Memo

Onderwerp
Onderbouwing voorkeursvariant
verbetering Boezemkade Broekhorn

Registratienummer
15.0039436

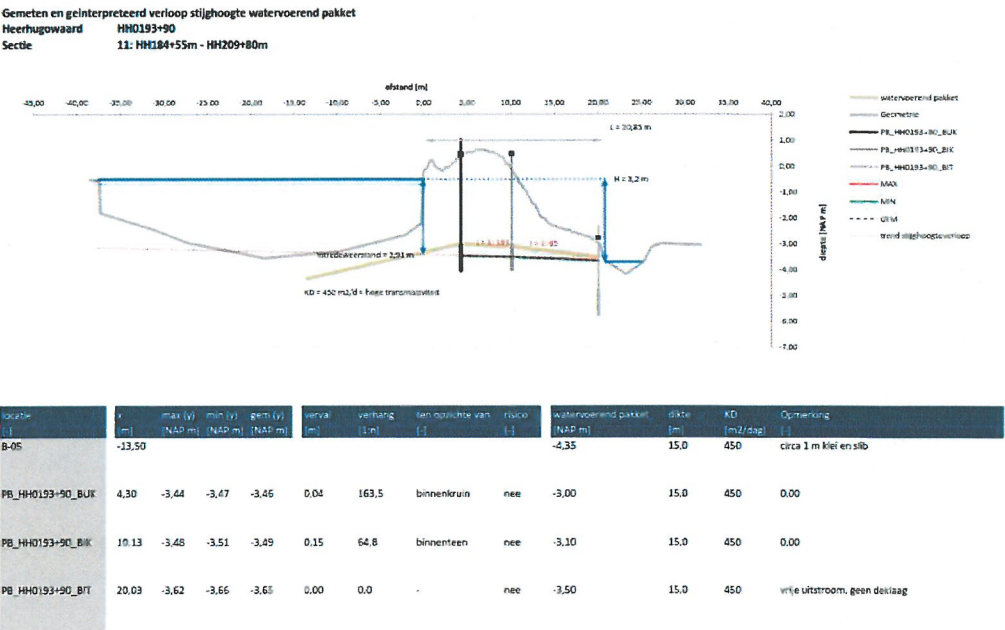
Uit de berekeningen volgt dat een berm vanuit stabiliteitsberekeningen niet benodigd is bij een taludverflauwing naar 1:2,7.

Vanuit beheeroogpunt en mogelijkheden om in de toekomst de dijk te kunnen verbeteren is een berm gewenst. Aangehouden breedte is van de berm 4 meter. Dit is afgestemd met de afdeling beheer van het hoogheemraadschap.

Gemeten en geïnterpreteerd verloop stijghoogte watervoerend pakket
Heerhugowaard HH0187+90
Sectie 11: HH184+55m - HH209+80m

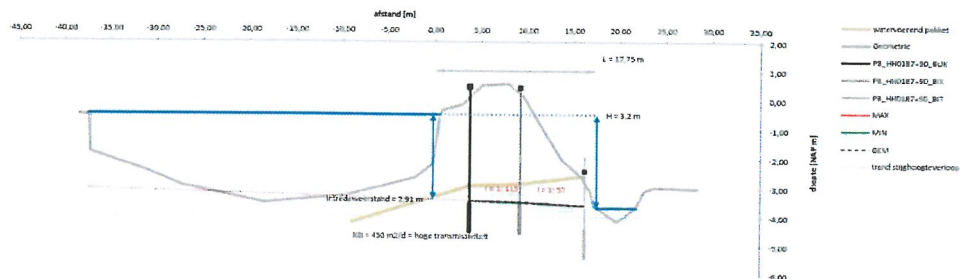
Bijgevoegd de plaatjes van de meting hydraulische kortsluiting op locaties 187+90 en 193+90 ter hoogte van het projectgebied Broekhorn. Op deze twee plekken is duidelijk geen sprake van een (groot) potentiaalverschil in de watervoerende zandlaag als gevolg van hydraulische kortsluiting. Dus er is geen risico op piping. Daar is een goede verklaring voor. Er is een slecht waterdoorlatende deklaag onder de boezem waargenomen van circa 1 meter klei en slib. Daarnaast is het watervoerende pakket op deze locatie goed doorlatend = hoge transmissiviteit, waardoor de invloedszone van een lokale hydraulische kortsluiting beperkt is.
